第 四 案：變更高速公路永康交流道附近特定區計畫（公共設施用地專案通盤檢討）案

【附錄】本會專案小組初步建議意見

附圖 變更案第 2-2 案修正後方案示意圖

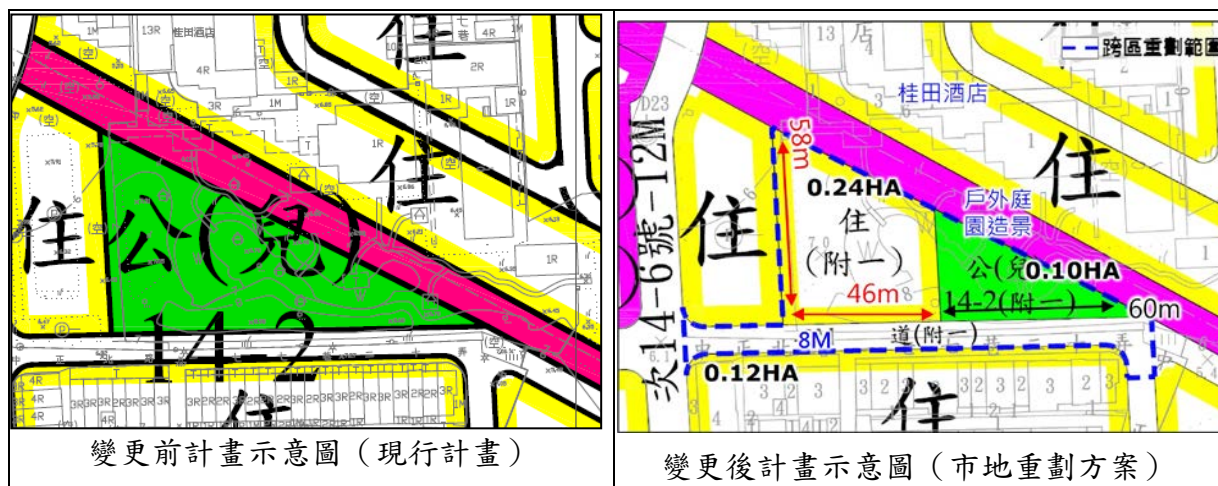
一、變更案第 2-2 案：

（一）依專案小組初步建議意見，以 500 公尺等距離服務圈檢核

後，尚有部分住宅聚落（鹽興里南側）未能涵蓋，故仍須維持公（兒）14-2 之機能，以確保開放空間服務品質。

（二）涉及開發方式部分，考量土地所有權人單純，經土地所有權人意願調查結果，表示同意以捐贈公共設施用地辦理回饋，惟為避免影響桂田酒店營運，土地所有權人建議改捐贈公共設施用地調整至桂田酒店持有之鹽行段 1480-1、1480-3 地號土地。

（三）有關應捐贈公共設施用地以位於原變更範圍內為原則，未便採納土地所有權人建議採跨區捐贈公共設施用地之陳情意見。

（四）考量土地所有權人未能同意以原變更範圍內捐贈公共設施用地之方案，故依通案性檢討原則，部分保留公（兒）14-2、部分解編為住宅區，以跨區市地重劃方式辦理，另考量重劃配地及工程接管需求，南側 8 公尺計畫道路併同納入重劃範圍（詳附圖）。

附圖 1 跨區重劃單元範圍示意圖

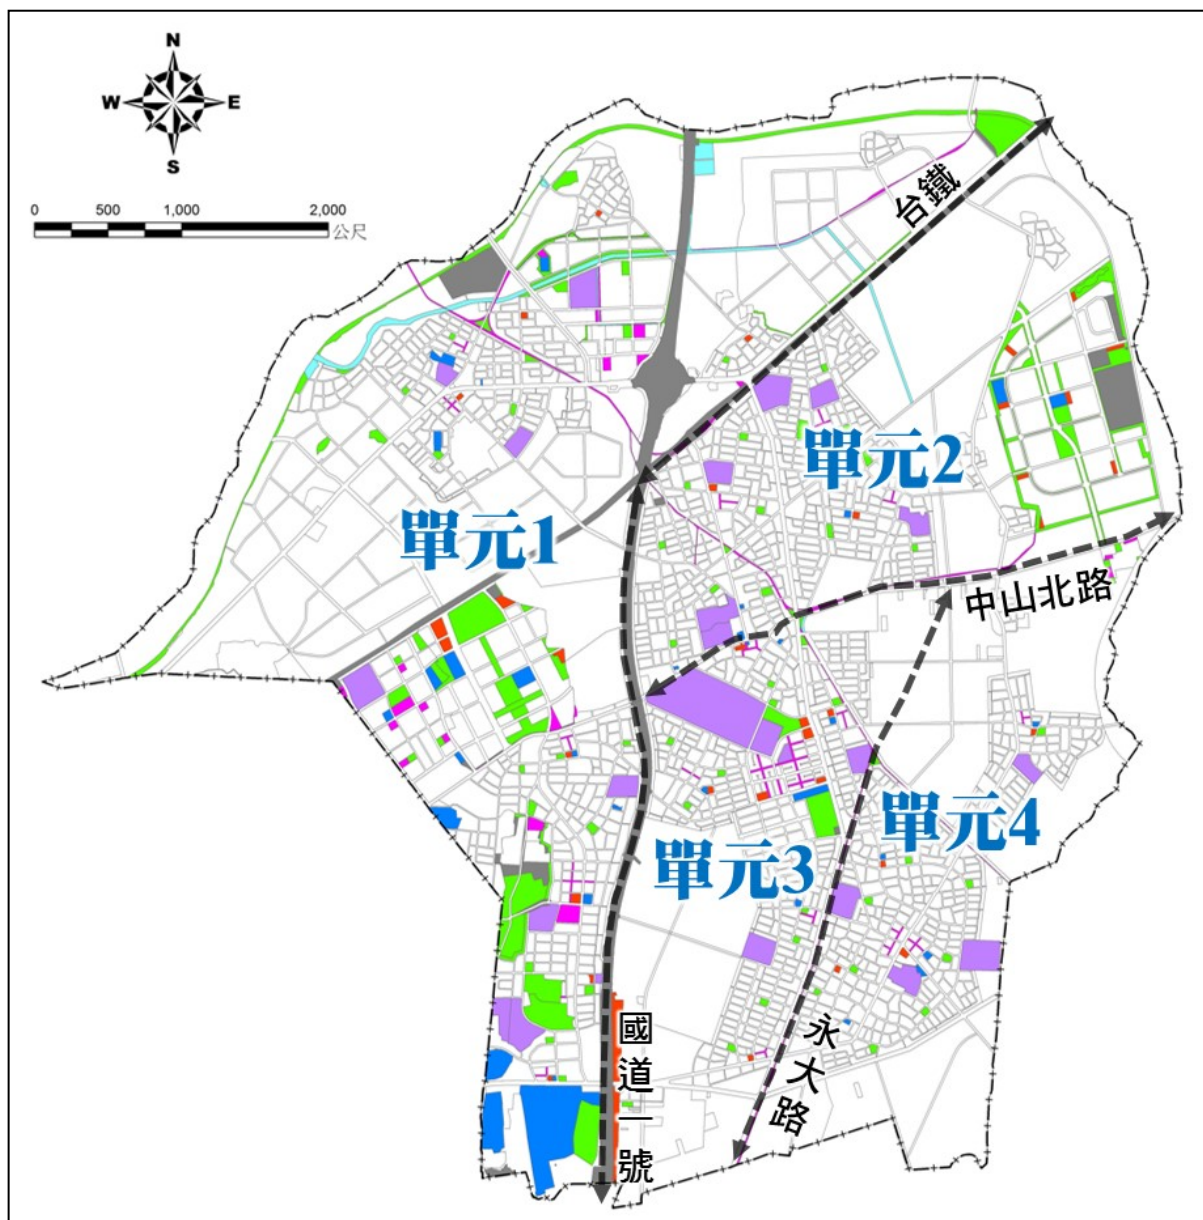
(一)有關跨區重劃單元劃分原則，原則同意規劃單位會中補充說明，以高速公路、鐵路、中山北路及永大路等主要交通動線為界，另考量鐵路以北之三民、鹽興等地區納入跨區重劃之公共設施保留地僅4處鄰里公園兼兒童遊樂場用地，故併同高速公路以西範圍劃分為同一重劃單元，依上開原則共劃分4處跨區重劃單元（詳附圖1）。

附圖 2 變更案第 2-1 案修正方案示意圖

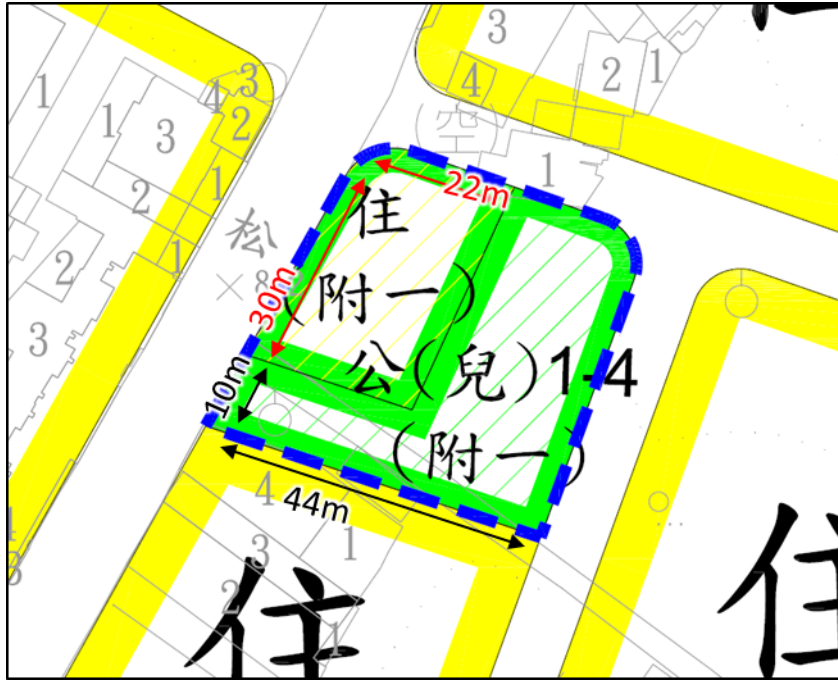
編號	變更位置	變更內容		變更理由	備註	專案小組初步建議意見
		原計畫	新計畫			
1	計畫年期	民國 110 年	民國 125 年	配合全國國土計畫目標年，修訂為民國 125 年。		建議准照公展草案通過。
2-1	公(兒)1-4 用地	鄰里公園兼兒童遊樂場用地(公(兒)1-4)(0.18 公頃)	住宅區(附一)(0.08 公頃) 兒童遊樂場用地(兒 5)(附一)(0.10 公頃) 附帶條件一：以市地重劃方式開發。	公(兒)1-4 經檢討與公 12、公(兒)1-1 服務圈範圍重疊，惟考量該住宅聚落至上開公園可及性較低，部分保留並調整名稱為兒童遊樂場用地，部分解編為住宅區。	1. 變更案第 2-1 案至第 2-8 案應以跨區市地重劃方式辦理整體開發。 2. 於內政部審議通過後應依平均地權條例相關規定，先行擬具市地重劃計畫書，送經市地重劃主管機關審核通過後，再檢具變更主要計畫書、圖報由內政部逕予核定後實施。	1. 建議修正後通過(詳附圖 2)。 2. 西側 12 公尺計畫道路現況已開闢(蔦松二街)，考量重劃配地之合理街廓深度，酌予調整住宅區形狀。 3. 新計畫兒童遊樂場用地維持「鄰里公園兼兒童遊樂場用地(公(兒)1-4)」名稱，以保留重劃工程設計之彈性，另考量公(兒)1-4 交通可及性，酌予調整為 L 型。
2-2	公(兒)14-2 用地及周邊道路	鄰里公園兼兒童遊樂場用地(公(兒)14-2)(0.34 公頃) 道路用地(0.10 公頃)	住宅區(附一)(0.34 公頃) 道路用地(附一)(0.10 公頃) 附帶條件一：以市地重劃方式開發。	1. 公(兒)14-2 經檢討與公(兒)14-1 服務圈範圍重疊，解編為住宅區。 2. 考量重劃配地及進出需求，南側未開闢計畫道路併同納入重劃範圍取得開闢。		請依下列意見補充資料，提請大會討論。 1. 以 500 公尺等距離服務圈檢核，經檢核後尚有部分住宅聚落(鹽興里南側)未能涵蓋，故部

附圖 5 變更案第 2-5 案修正方案示意圖

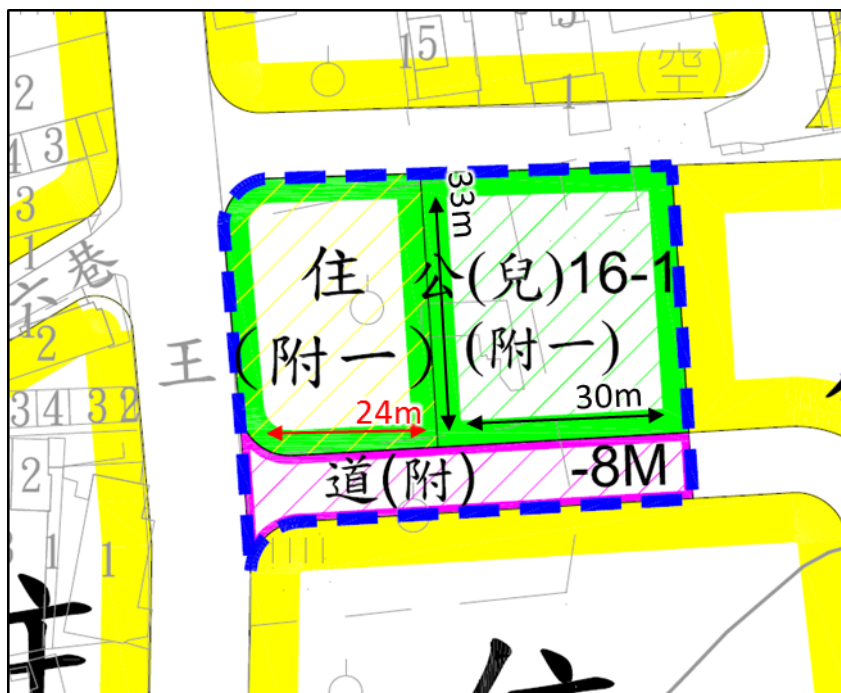
編號	變更位置	變更內容		變更理由	備註	專案小組 初步建議意見
		原計畫	新計畫			另基地西側三角形部分不利開發建築，故西側部分併同調整為綠地。
2-5	公(兒)16-1 用地及周邊道路	鄰里公園兼兒童遊樂場用地(公(兒)16-1)(0.14 公頃)	住宅區(附一)(0.14 公頃)	1. 公(兒)16-1 經檢討與公 3、公 13、公(兒)16-3、公(兒)17-2、公(兒)18-1 服務圈範圍重疊，解編為住宅區。 2. 考量重劃配地及進出需求，南側未開闢計畫道路併同納入重劃範圍取得開闢。		1. 建議修正後通過(詳附圖 5)。
		道路用地(0.05 公頃)	道路用地(附一)(0.05 公頃)			2. 以 500 公尺等距離服務圈檢核，經檢核後尚有部分住宅聚落(二王里東側)未能涵蓋，故部分保留為公(兒)16-1、部分解編為住宅區。
			附帶條件一：以市地重劃方式開發。			3. 變更範圍內東側國有地部分現況已進行綠美化及設置休憩設施，配合現況將公(兒)16-1 留設於東側。 4. 考量公(兒)16-1 交通可及性及銜接區外已開闢計畫道路之道路系統完整性，南側 8 公尺計畫道路併同納入重劃範圍。
2-6	公(兒)16-2 用地	鄰里公園兼兒童遊樂場用地(公(兒)16-2)	住宅區(附一)(0.21 公頃)	公(兒)16-2 經檢討與公 3、公 13、公(兒)16-3、公		1. 建議修正後通過(詳附圖 6)。

附圖 30 人陳案第 72 案及第 73 案修正方案示意圖

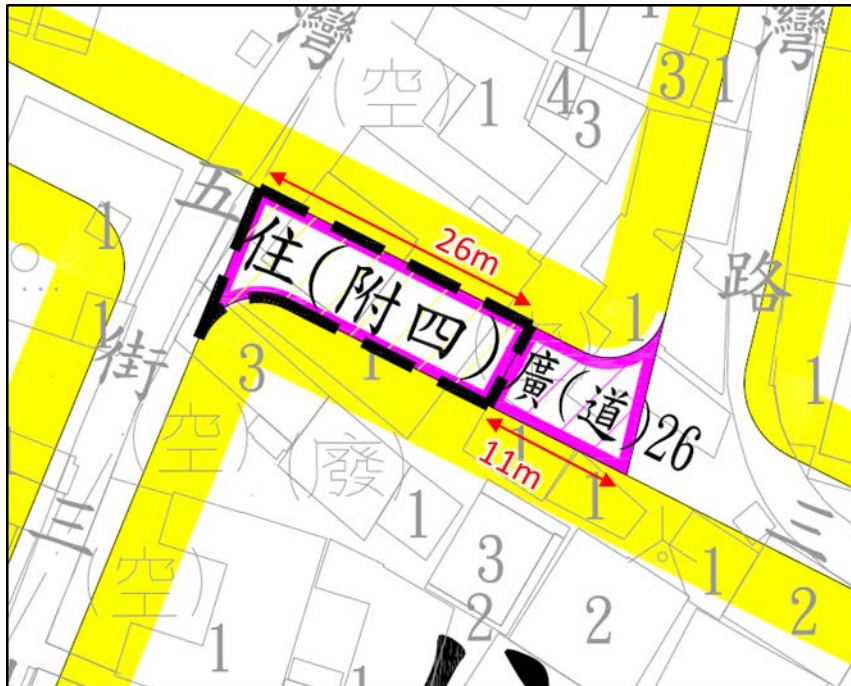
編號	陳情人及位置	陳情理由	建議事項	專案小組初步建議意見
				廟，考量基地形狀非方整，較不利於重劃配地，故西北側部分保留為公(兒)12-4，部分解編為住宅區。
人 70	郭○治 大灣段 2965-23 1、 2965-29 地號	1. 請提高分配予地主土地面積之比例。 2. 土地重劃已回饋土地，請取消買賣交易時徵收增值稅。		1. 涉及變更案第 5-4 案。 2. 大灣段 2965-29 位屬公(兒)12-1；同段 2965-231 地號位屬道路用地。 3. 有關陳情提高分配土地比例及取消增值稅，係屬後續重劃配地及稅賦減免事宜，仍須俟變更內容審議通過後，依市地重劃相關規定辦理。
人 71	鄭○在	塩興里因地方狹小、人口密集，里內無公有土地可供里民休閒活動之用，唯有兒公用地。	懇請都市計畫委員會專案小組能保留，作為里民休閒活動場所之用。	建議酌予採納。 理由： 以 500 公尺等距離服務圈檢核，經檢核後尚有部分住宅聚落(鹽興里南側)未能涵蓋，故部分保留為公(兒)14-2、部分解編為住宅區。
人 72	謝○芸 大灣謝家古厝 (西灣段 74、 300 地號)	大灣謝家古厝所處地號西灣段 74 地號與此鄰西灣段 300 地號在 105 年狀載地目為建，但現今所查土地使用分區為道路，經查詢相關法令已瞭解地目廢除使用，但古厝(108 年 1 月 28 日已公告為歷史建築)用地百年未變，綜觀因地號 74 及 300 劃為道路，在土地使用分區與其建上物無一致性，不知是否在未來的都市計畫或相關文化產物的維護考量，有可能再將土地使用分區進行調整。雖現今土地分區不影響使用，但身為子姪輩對於古		建議部分採納。 將道路用地部分解編為住宅區(附帶條件四)，並指定用途供歷史建築使用，部份調整為廣(道)用地(詳附圖 30)。 理由： 1. 西灣段 74、300 地號位屬道路用地。 2. 西灣段 73、74、146 地號土地座落之謝家古厝，業經 107 年 12 月 28 日府文資處字第 1071388380A 號公告登錄歷史建築。 3. 為保存文化資產，配合歷史建築座落範圍，部分解編為住宅區；部份調整為廣(道)用地，以

編號	陳情人及位置	陳情理由	建議事項	專案小組初步建議意見
		厝所在被道路用地一分为二，於民情所難忍。		維護二側土地所有權人指定建築線權益。 4. 依本案私有公共設施用地檢討原則，現況建築物具有歷史保存價值，併鄰近分區解編為住宅區，以調降容積率辦理回饋，並指定用途供歷史建築使用。
人 73	謝○憲 大 灣 謝 家 古 厝	位於永康區大灣的謝家古厝，已經轉為歷史建築因此改為古蹟用地，希望也能變更附近用地。 平心而論，謝家古厝的保留很大原因是因為長久以來規劃為道路用地，數十年來政府沒有經費徵收，但意外也保留了當地的一些特色建築。 然而如今謝家古厝成為歷史建築，我希望政府能重新思考道路用地的必要性，活化當地特色發展，不然空有一個古厝實在可惜。		建議部分採納。 將道路用地部分解編為住宅區(附帶條件四)，並指定用途供歷史建築使用，部份調整為廣(道)用地(詳附圖 30)。 理由： 1. 西灣段 73、74、146 地號土地座落之謝家古厝，業經 107 年 12 月 28 日府文資處字第 1071388380A 號公告登錄歷史建築。 2. 為保存文化資產，配合歷史建築座落範圍，部分解編為住宅區；部份調整為廣(道)用地，以維護二側土地所有權人指定建築線權益。 3. 依本案私有公共設施用地檢討原則，現況建築物具有歷史保存價值，併鄰近分區解編為住宅區，以調降容積率辦理回饋，並指定用途供歷史建築使用。
